Avis délibéré de l'Autorité environnementale
sur la réalisation de la ZAC
de l'Entre-Deux Pointe Trois-Quarts à Sarcelles (Val d'Oise)

N°Ae: 2012-18

Avis établi lors de la séance du 13 juin 2012 - n° d'enregistrement : 008271-01

Plan de masse indicatif du projet, site de l'Entre-Deux (ilot F)

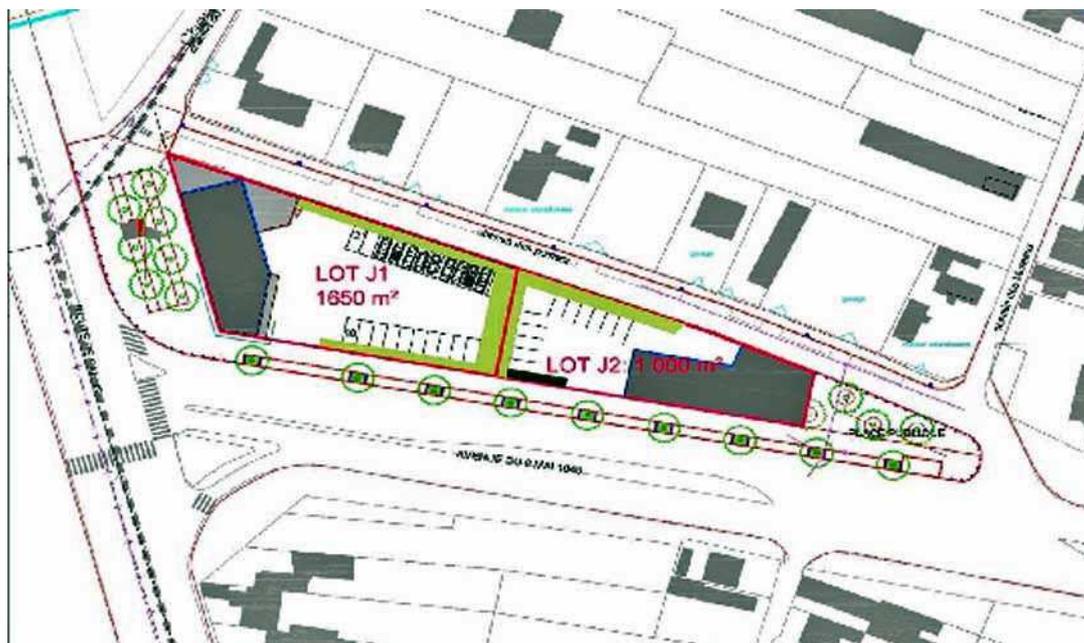
L'Ae recommande l'actualisation des informations relatives aux activités envisagées sur la ZAC et la mention de la délivrance d'un permis de construire sur le site de l'Entre-deux pour la construction de l'établissement sanitaire de la Croix-Rouge.

Le maître d'ouvrage a modifié son projet dans le sens d'une réduction de l'exposition des populations. Pourtant, le plan masse indicatif du projet prévoit une implantation de bâtiments sur une zone dont les mesures de rayonnement varient de 0,65 μT à 0,95 μT . Interrogé lors de la visite in situ, le maître d'ouvrage a indiqué aux rapporteurs que le projet d'hôtel envisagé sur cette parcelle devait être abandonné au profit de bâtiments accueillant des activités commerciales ou tertiaires.

les deux principaux tracés en débat de l'Avenue du Parisis

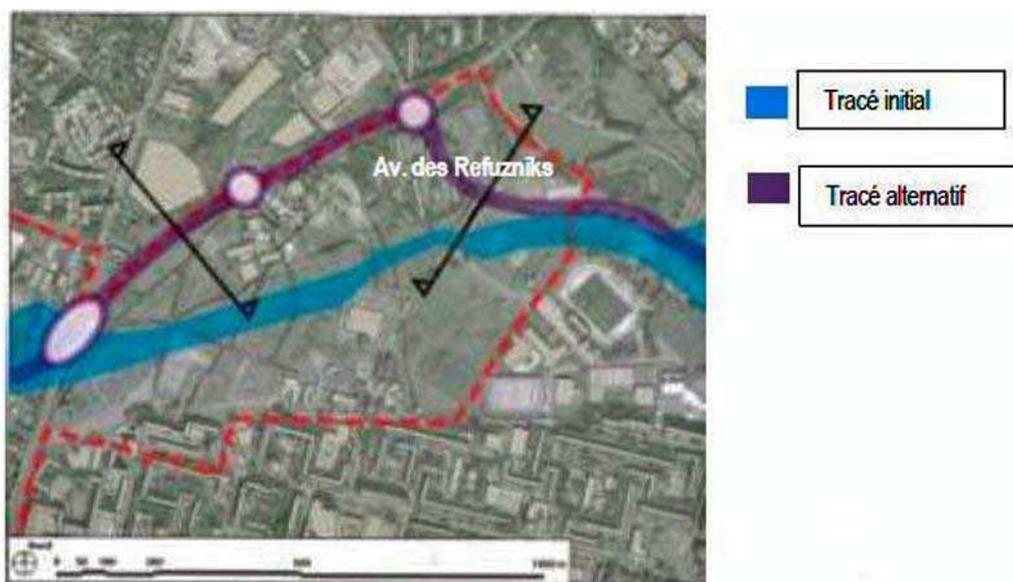
L'Ae recommande d'exposer de manière synthétique les projets du conseil général relatifs à

l'Avenue du Parisis et d'évaluer les incidences des différentes options d'aménagement de ce projet (sur l'axe RD 316 ou selon les emprises actuelles au sein de la zone de l'Entre-Deux) sur la population travaillant ou résidant dans la ZAC même à titre temporaire.
